【公報種別】特許法第17条の2の規定による補正の掲載

【公開番号】特開2013-225360(P2013-225360A)

【手続補正書】

【図9】

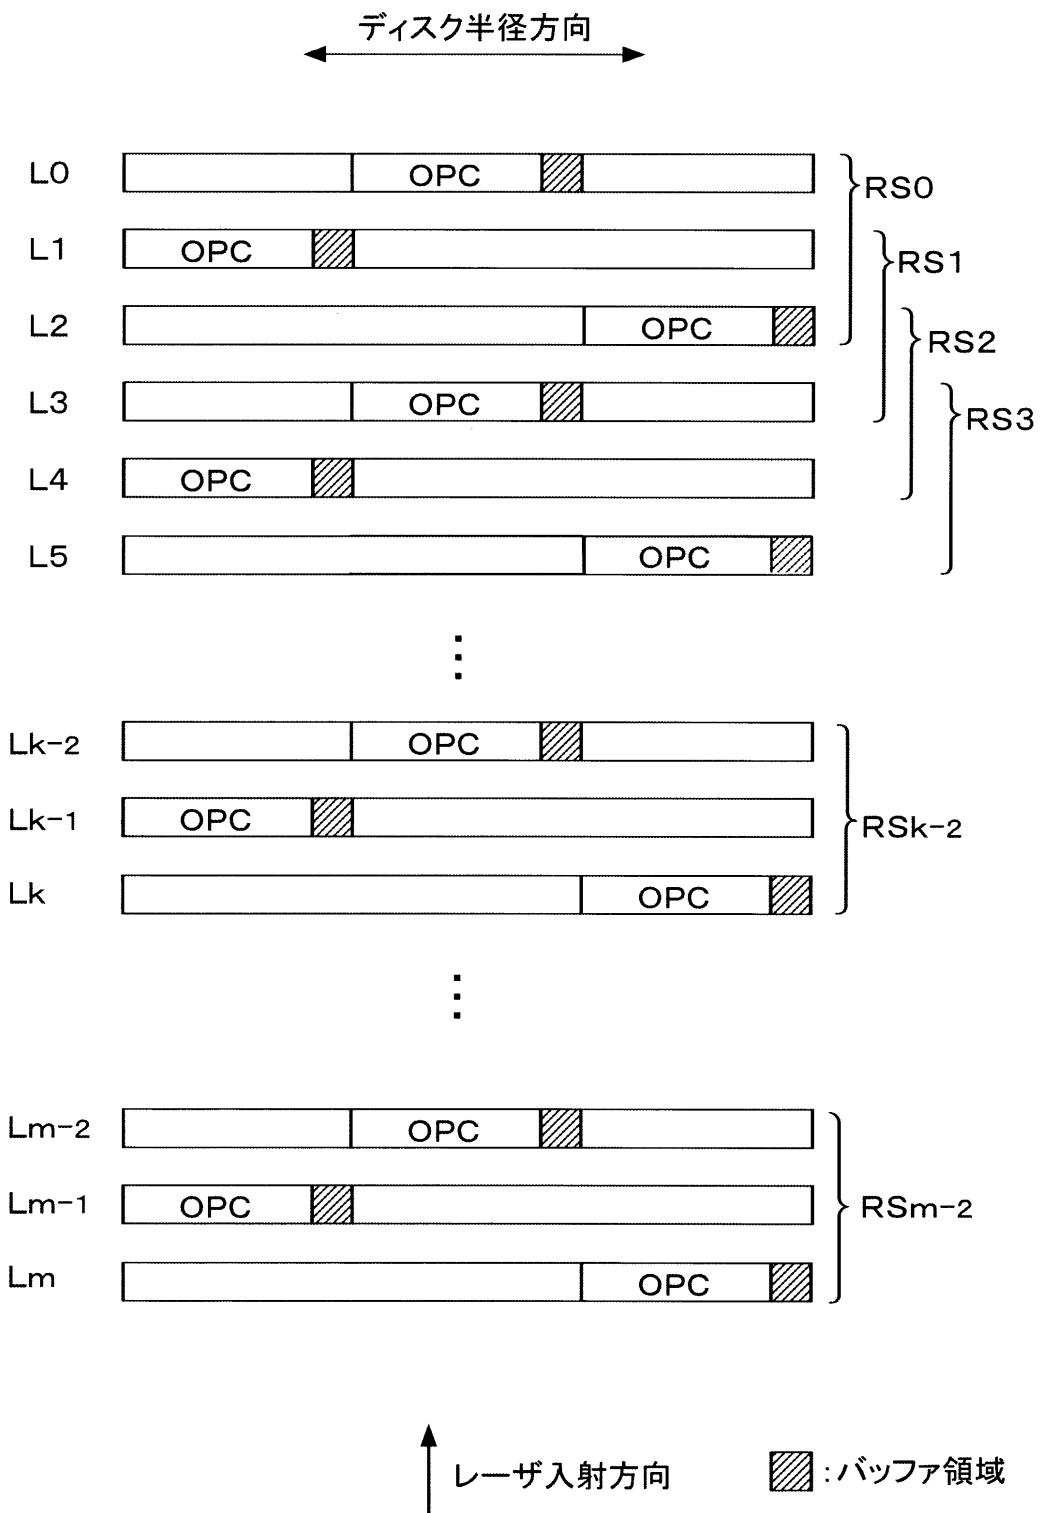
【補正対象書類名】図面

【補正対象項目名】図 9

【補正方法】変更
